改善箇所説明図

【不具合発生部位】

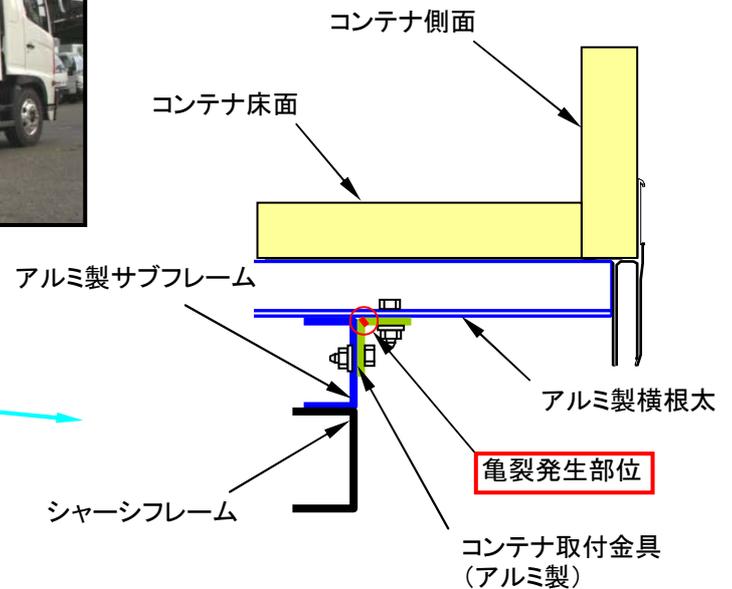
バン型車両において、荷台物品積載装置(コンテナ)と荷台を固定するためのサブフレームを締結している取付金具の強度が不足しているため、凹凸路面からの衝撃が繰り返し加わると、取付金具に亀裂が生じることがある。そのため、そのまま使用を続けると、亀裂が進行し、取付金具が破断するおそれがある。

コンテナ取付金具
(スチール製)

全車両、当該取付金具を対策品に交換する。

当該取付金具がアルミ製からスチール製に変更されている。
